改善箇所説明図

1081756

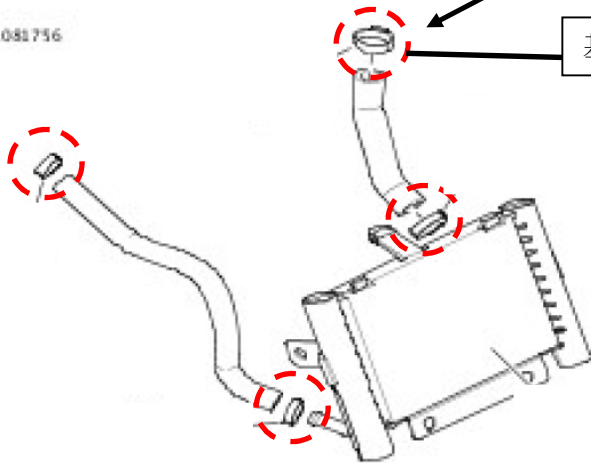
基準不適合箇所

不適合クランプ

基準不適合発生箇所

エンジン冷却装置において、エンジンオイルクーラーホースの組付け作業が不適切なため、固定金具（クランプ）が締結されていないものがある。そのため、油圧により当該ホースが外れ、オイルが漏れ、漏れたオイルがリヤタイヤに付着し、車両の制御ができなくなり、最悪の場合、転倒するおそれがある。

適合クランプ

全車両、エンジンオイルクーラーホースの固定金具（クランプ）を点検し、締結されていない場合は、専用工具で締め付けを行う。
